Рабочая группа по вопросам освещения и световой сигнализации (GRE)

Шестьдесят девятая сессия

Предложение по дополнению 9 к поправкам серии 00 к Правилам № 65 (специальные предупреждающие огни)

Представлено экспертом от Германии*

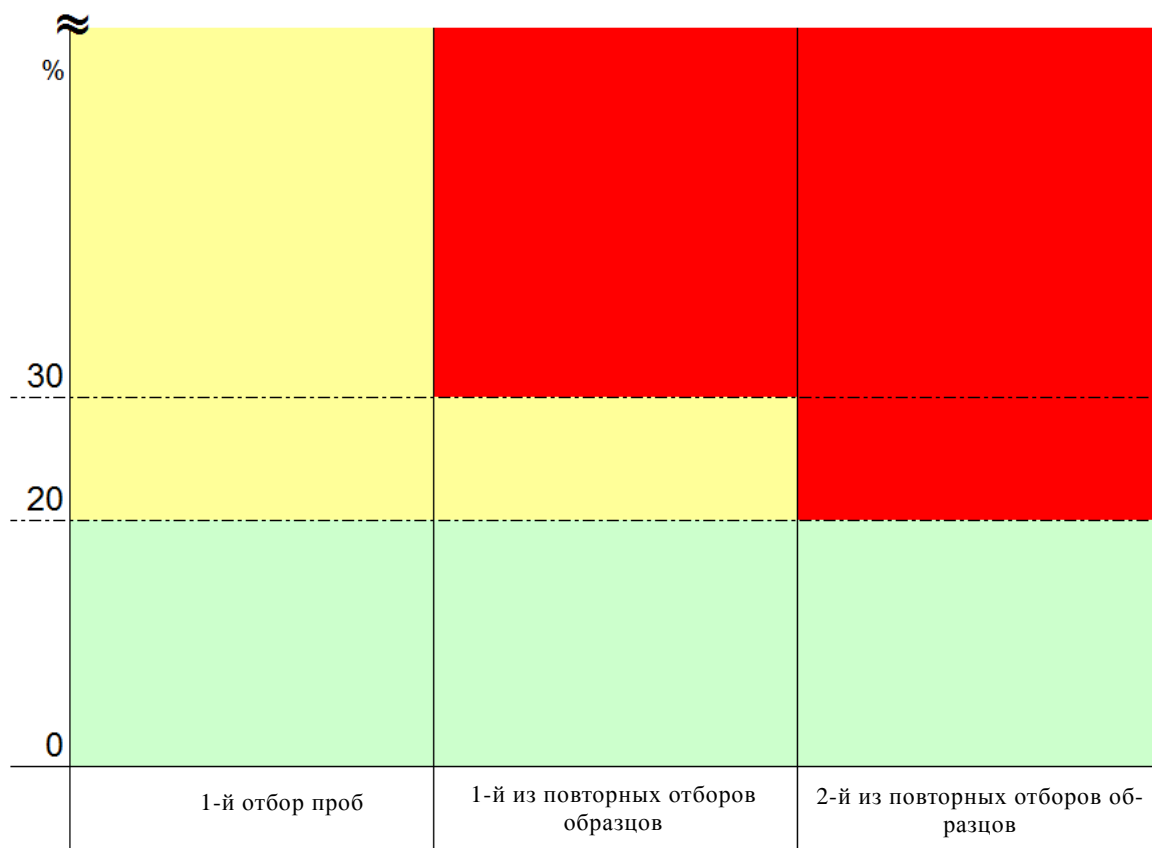
6. Процедура обеспечения СП в настоящее время описана в рамках четко структурированного поэтапного процесса (с ограниченным числом этапов), который позволяет изготовителю на первом этапе – в случае расхождений в измеренных значениях более чем на 20% – привести процесс производства в соответствие с установленными требованиями. Кроме того, процесс обеспечения СП может быть завершен раньше, если первые две выборки полностью соответствуют техническим требованиям.

7. Этими предложениями предусмотрен "третий этап", на котором определяются условия отмены официального утверждения, когда после второго повторения данного процесса изготовитель оказывается не в состоянии надлежащим образом привести процесс производства в соответствие с установленными требованиями.

8. На прилагаемом рисунке проиллюстрирован этот поэтапный процесс.
